Søknad om plassering av jord og steinmasser.

Plassering: uregulert område mot øst av utbyggingsområde på Elvaåesen, gnr/bnr 23/567

Dato 20.02.2019: Nabomerknader med svar fra ansvarlig søker.

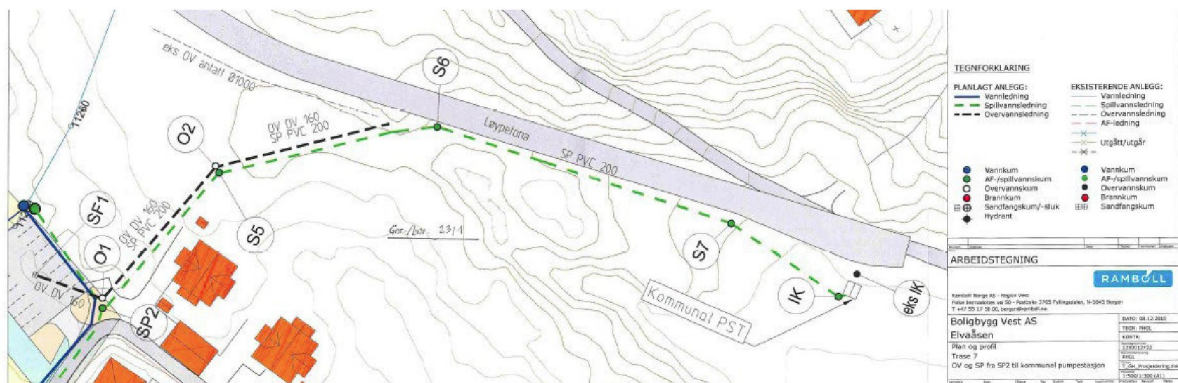
Neste merknad er at tiltaket må ivareta drenering ved kloakkpumpehus. Denne har vist seg utilstrekkelig (se vedlagt bilde).

Området ble benyttet til mellomlagring av avgravingsmasser, fra boligfeltet på Elvaåsen og fra grøftene over området. Massene ble soldet og benyttet i anlegget. Gjenstående masser ble planert ut tilsvarende som/bedre enn opprinnelig situasjon.

Her er det i tillegg til kummer og rør som leder ut i elven masseutskiftet fra myrmasse til pukk der grøftene går. **Dette medfører at det er bedre drenering enn situasjonen som var.**

Når det gjelder flomgate, så er terrenget i området hellende.

Om overvannsystemet skulle bli fullstendig tett, så vil vannstanden ikke stige nevneverdig før vannet renner videre til elven.

Etablering av drenslegg og masseutskifting til pukk gir i vår mening bedre drenering enn utgangspunktet.

Overvanns og avløpsledninger slik omsøkt og etablert for området.

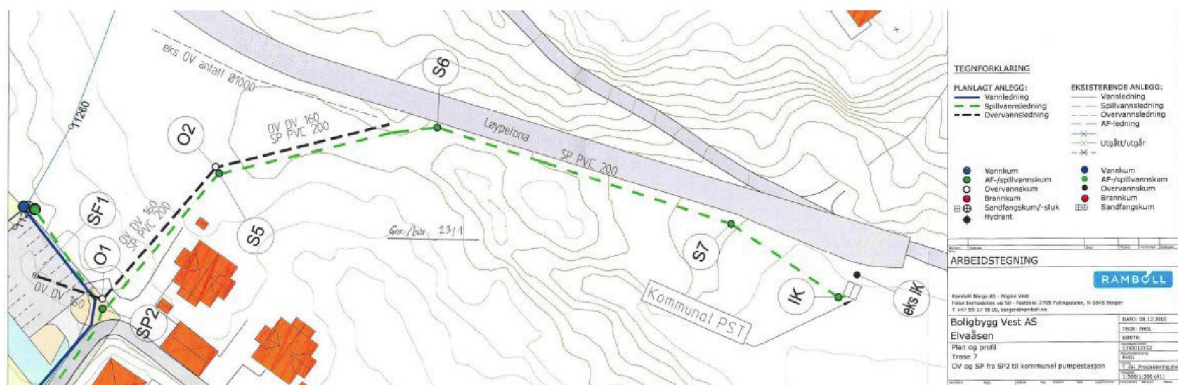
Angående nabovarsel om vesentlig terreng inngrep, har vi erfart at dette inngrepet har gitt vesentlig økning av overflatevann ved pumpehus ved 23/451

En utbedring med kum som er lagt i området er ikke godt nok. Vannstand er for høy. Bedre løsning må til.

Området ble benyttet til mellomlagring av avgravingsmasser, fra boligfeltet på Elvaåsen og fra grøftene over området. Massene ble soldet og benyttet i anlegget. Gjenstående masser ble planert ut tilsvarende som/bedre enn opprinnelig situasjon.

Her er det i tillegg til kummer og rør som leder ut i elven masseutskiftet fra myrmasse til pukk der grøftene går.

Dette medfører at det er bedre drenering enn situasjonen som var.

Når det gjelder flomgate, så er terrenget i området hellende.

Om overvannsystemet skulle bli fullstendig tett, så vil vannstanden ikke stige nevneverdig før vannet renner videre til elven.

Etablering av drensanlegg og masseutskifting til pukk gir i vår mening bedre drenering enn utgangspunktet.

Overvanns og avløpsledninger slik omsøkt og etablert for området.

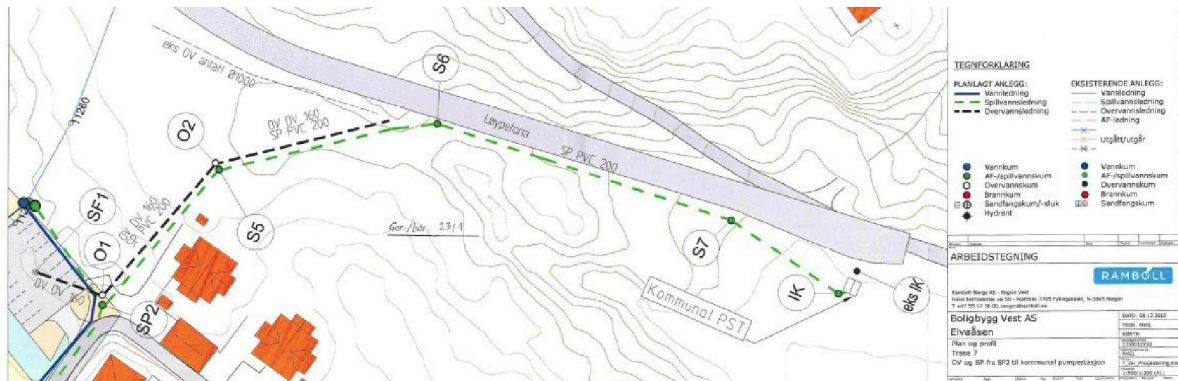
Dette ser ut til å ha blitt noe bedre, men vi mener at det fortsatt er store mangler ved dreneringen, og det er uten de store nedbørmengdene. Vi har derfor en viss bekymring for hvordan det blir ved ekstremt nedbør, som jo kommer med jevne mellomrom.

Området ble benyttet til mellomlagring av avgravingsmasser, fra boligfeltet på Elvaåsen og fra grøftene over området. Massene ble soldet og benyttet i anlegget. Gjenstående masser ble planert ut tilsvarende som/bedre enn opprinnelig situasjon.

Her er det i tillegg til kummer og rør som leder ut i elven masseutskiptet fra myrmasse til pukk der grøftene går. Dette medfører at det er bedre drenering enn situasjonen som var.

Når det gjelder flomgate, så er terrenget i området hellende.

Om overvannsystemet skulle bli fullstendig tett, så vil vannstanden ikke stige nevneverdig før vannet renner videre til elven.

Etablering av drenslegg og masseutskifting til pukk gir i vår mening bedre drenering enn utgangspunktet.

Overvanns og avløpsledninger slik omsøkt og etablert for området.
